INA SERVICE INFO

Spannrolle 534 0110 20

Optische Unterschiede

Bild 1: Alte Ausführung

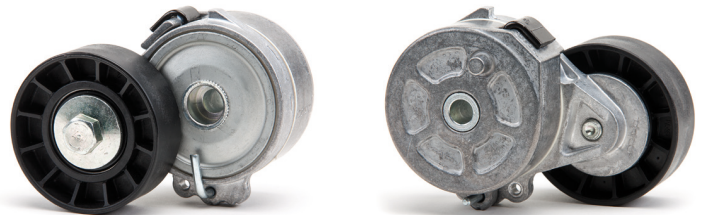
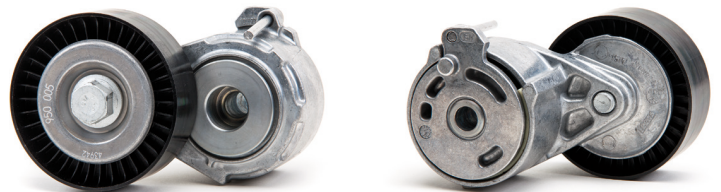
Aufgrund der ständigen Weiterentwicklung unserer Produkte wurde die Spannrolle mit der Artikelnummer 534 0110 20 modifiziert.

Diese Service-Information zeigt die optischen Merkmale der bisherigen (Bild 1) und der neuen Ausführung (Bild 2).

Beide Ausführungen unterscheiden sich lediglich in der Optik, erfüllen die technischen Spezifikationen und können uneingeschränkt verwendet werden.
